Ilvese kinnistu projekteerimistingimuste eelnõu kooskõlastamine märkustega

Olete esitanud Transpordiametile kooskõlastamiseks Harju maakonna Kose valla Tammiku küla Ilvese kinnistu projekteerimistingimuste eelnõu (menetlus nr 531495).

Kinnistu (katastritunnus 33801:001:2060) paikneb väljapool riigitee nr 11202 Vaida-Urge tee (edaspidi *riigitee*) kaitsevööndit. Juurdepääs kinnistule on kavandatud riigitee ca km 17,88-17,92.

Joonis 1. Ristumiskoha pikikallade kujundamine

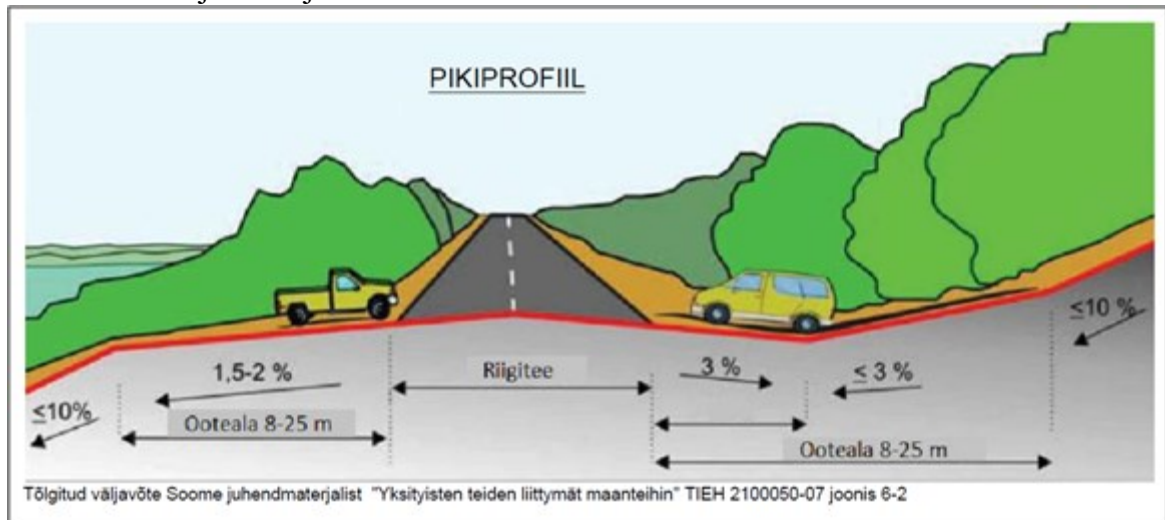
- 10.3. Mõõdistusala ja uuringud peavad olema piisavad projekti koostamiseks ja kontrollimiseks.
- 10.4. Projekti kooskõlastamiseks esitamise hetkel peab olema geodeetilise mõõdistuse sh kooskõlastuste vanus kuni üks aasta.
11. Ristumiskoha plaanilahenduse koostamisel lähtuda Transpordiameti tüüpjoonise I põhimõtetest. Pöörderaadiused määrata liikluskooresseisu kõige ebasoodsama sõiduki pöördekoridoride järgi. Kujutada pöördekoridoreid joonistel.
12. Ristumiskoht projekteerida riigiteega võimalikult täisnurga all. Ristumiskoha pikikalded määrata vastavalt alltoodud joonise põhimõtetele arvestusega, et riigitee alusele maale sademeveett üldjuhul ei juhitata.
